ATTO DIRIGENZIALE

OGGETTO: [ID VIP 10701] - Parco eolico esistente, con smantellamento degli attuali 19 aerogeneratori di potenza complessiva pari a 11,4 MW, e sostituzione in riduzione degli stessi con l'installazione di 8 nuovi aerogeneratori, della potenza unitaria di 6,6 MW, per una potenza totale d'impianto pari a 52,8 MW, ubicato nei Comuni di Volturara Appula (FG) e Motta Montecorvino (FG), incluse le opere di connessione alla RTN.

Istanza per il rilascio del Provvedimento di VIA statale ex art. 23 del D.lgs. n. 152/2006 e ss.mm.ii.

Relazione tecnica a supporto dell'istruttoria sul progetto
ID_VIP 10701

Figura 3 – Individuazione degli aerogeneratori di progetto su cartografia rispetto alla presenza di impianti fotovoltaici presenti nel buffer di 2 km e di impianti eolici autorizzati e/o in fase di autorizzazione nell'area buffer 20 km - dati FER -

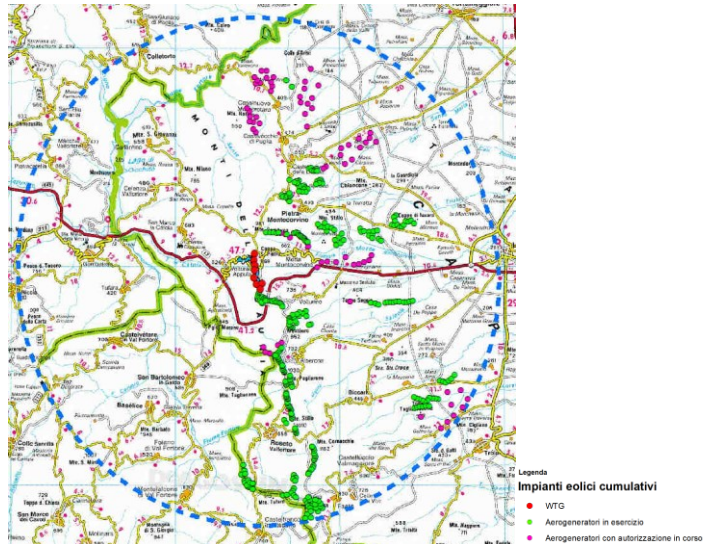
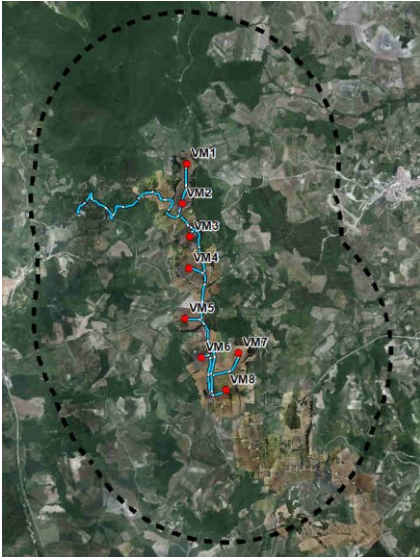
- **Let. a)** – Nell'area in esame sono presenti impianti che utilizzano già la stessa fonte energetica e nel sito vengono realizzati interventi di modifica anche sostanziale per integrale ricostruzione. L'intervento non comporta una variazione dell'area occupata superiore al 20%.

❖ L'idoneità dell'area potrà essere affermata ai sensi dell'art.20 co.8 lett. a) - D.Lgs. 199-2021

Figura 4 – RR 24/2010 Zone IBA

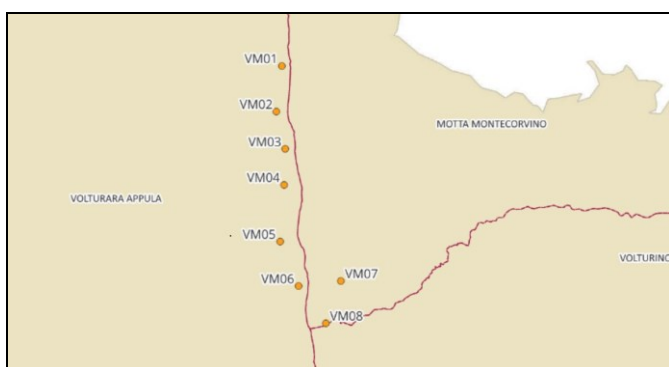
L'area di progetto ricade totalmente all'interno dell'area IBA "Monti della Daunia" (cod. IBA 126).

Figura 5 - RR 24/2010 Pericolosità geomorfologica

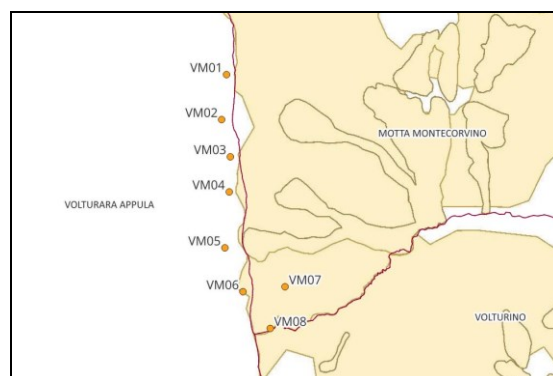
In riferimento agli aerogeneratori VM06 - VM07- VM08 si segnala che gli stessi ricadono in area a Pericolosità geomorfologica: PG2.

Considerando che la verifica puntuale viene effettuata su le coordinate geografiche degli aerogeneratori si fa presente che gli aerogeneratori non interferiscono con il tematismo Boschi + buffer di 100 m. ma, se si considerasse la piazzola di riferimento, probabilmente si potrebbe riscontrare l'interferenza.

Figura 8 – Carta uso del suolo

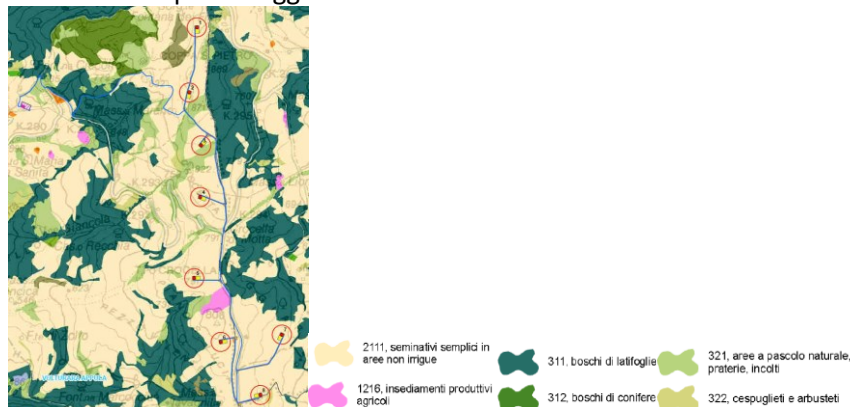
- d) **il progetto prevede** il riutilizzo di aree già degradate da attività antropiche.
- e) l'impianto è **integrato** nel contesto delle tradizioni agroalimentari locali e del paesaggio rurale.
Per quanto riguarda l'uso del suolo, la Carta Uso del Suolo consente di individuare l'esistenza o meno di aree ancora dotate di un rilevante grado di naturalità, al fine di valutare la pressione antropica in atto, ovvero il livello di modificazione ambientale già posto in essere dall'azione antropica sull'ambiente naturale originario, sia in termini quantitativi che qualitativi.
Il proponente dichiara che il progetto ha un limitatissimo consumo di suolo grazie al riutilizzo delle aree occupate dagli impianti che verranno smantellati, non implica sottrazione di nuove aree agricole di pregio né abbattimenti di specie arboree e interessa esclusivamente piccole porzioni coltivate a seminativo. Per l'acquisizione dei dati sull'uso del suolo del territorio interessato dall'intervento, ci si è avvalsi di foto aeree della Carta "Corine Land-Cover" e dalla verifica e dal riscontro su ortofoto o della carta dell'uso del suolo (fig.8), è emerso che l'area è caratterizzata, da **superficie agricole a seminativo semplice non irriguo**.
